志賀原子力発電所2号炉  
敷地の地質・地質構造について

(敷地内断層に係る追加調査計画)

【コメント回答】

平成29年6月23日  
北陸電力株式会社

調査位置図

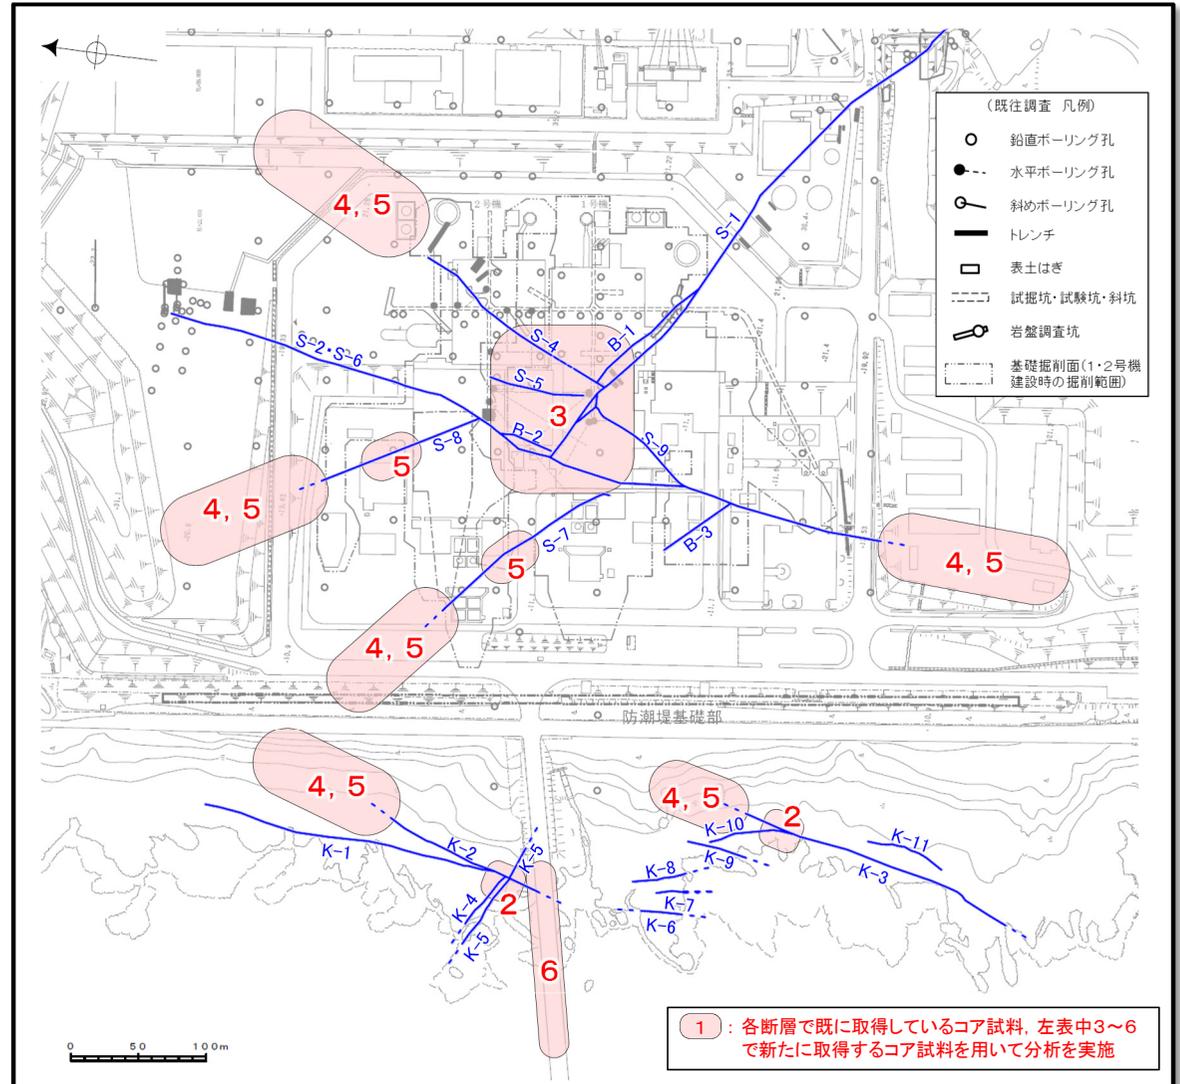
- 断層の切り合い関係の評価について、切られた相方がない場合及び実際の露頭や詳細なスケッチがない場合は、確実度が落ちる。評価対象断層の選定を行うのであれば、別の観点からの選定をしっかりと説明すること。
  - 切られた相方がない地点の交差部での詳細な観察データを示すこと。
  - 断層の端部を止めていない断層については、端部の状況を説明すること。S-4の北東端についても同様。
- 取水路トンネルの破砕部について、海岸部の断層との関係や破砕部の状況について説明すること。

- 評価対象断層の選定にあたり、
  - ・敷地内断層の基本的な「断層性状」を再確認するためのデータ拡充として、各種分析を実施する。(調査内容等は次頁「1」を参照)
  - ・「切り合い関係」に加え、「断層規模」、「運動方向」に関するデータ拡充として、ボーリング調査等を実施する。(調査内容等は次頁「2～5」を参照)
- 「取水路トンネルの破砕部」の性状等に関するデータ拡充として、ボーリング調査を実施する。(調査内容等は次頁「6」を参照)

調査の目的, 内容	調査位置(右図)
<p>●「断層性状」に関するデータ拡充</p> <p>・敷地内断層の基本的な性状を再確認するために, 分布, 走向・傾斜, 破碎性状の既往データに加え, 鉱物組成, 化学組成, 形成年代に関するデータ拡充として, <b>XRD分析, EPMA分析, K-Ar年代測定</b>を実施する。</p>	1
<p>●「切り合い関係」に関するデータ拡充</p> <p>・前回会合で説明した切り合い関係について, 現状確認可能な海岸部の交差点で検証するために, <b>断層会合部の詳細地質観察</b>を実施する。</p>	2
<p>・前回会合で説明した切り合い関係について, 断層の3次元的な分布を再確認するために, <b>ボーリング調査(斜め含む)</b>を実施する。 ※陸域で最も長いS-1について, 深部方向の端部を再確認するための斜めボーリングもあわせて実施する。</p>	3
<p>●「断層規模」に関するデータ拡充</p> <p>・断層の端部を確認(断層長さを確認)するとともに, 破碎部の幅についてのデータを拡充するために, <b>ボーリング調査(斜め含む), 表土はぎ調査, トレンチ調査</b>を実施する。 ※断層が堆積物の残存する箇所まで延伸した場合, 上載地層データによる活動性評価に関するデータ拡充を図る。</p>	4
<p>●「運動方向」に関するデータ拡充</p> <p>・断層の運動方向を確認するために, <b>ボーリング調査(斜め含む), 条線観察, 薄片観察, CT画像分析</b>を実施する。</p>	5
<p>●「取水路トンネルの破碎部」に関するデータ拡充</p> <p>・取水路トンネルで確認された破碎部A,B,C(P.4参照)の性状等を直接確認するために, <b>ボーリング調査(斜め含む)</b>を実施する。</p>	6

調査については着手済みであり, 7月末を目途に実施している。  
ただし, 上記「6」の調査については, 8月末までを目途としている。
